## SERVICE INFO – FAG 0025

# RIU 566425.H195 a 566283.01.H195

## Montážní pokyny

Výrobci:	DAF Renault Volvo
Obj. č.:	566425.H195 566283.01.H195
Konstrukce:	Repair Insert Unit (RIU) (opravné sady náboje kola)

Obrázek 1: Rozdíly ve verzích FAG (vlevo) a OES (vpravo)

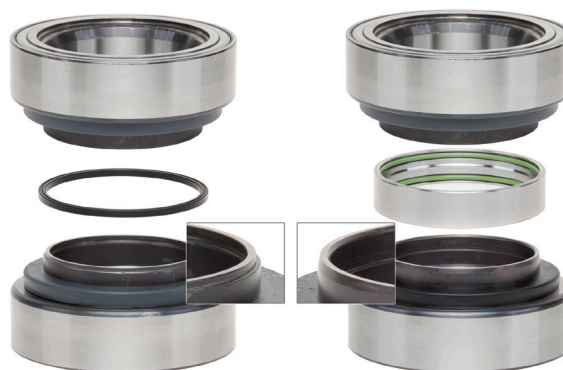
Výše uvedené FAG RIU vykazují nepatrné optické rozdíly vůči originálním náhradním dílům. To je podmíněno výrobními postupy a nejedná se o závadu. RIU mají stejné vlastnosti a funkce a mohou být v případě opravy vyměněny bez omezení za originální díl.

Technická charakteristika: U původně použitých ložisek kol jsou dva těsnící kroužky (O-kroužky) v kovovém kroužku. Ten se při montáži nasune přes oba vnitřní kroužky.

U opravárenského řešení FAG je použit jeden O-kroužek, který není přidržován kovovým kroužkem, ale je umístěn při montáži mezi oběma polovinami ložiska kola. Toto utěsnění splňuje rovněž všechny vlastnosti relevantní pro toto použití a má pouze jiný konstrukční tvar.
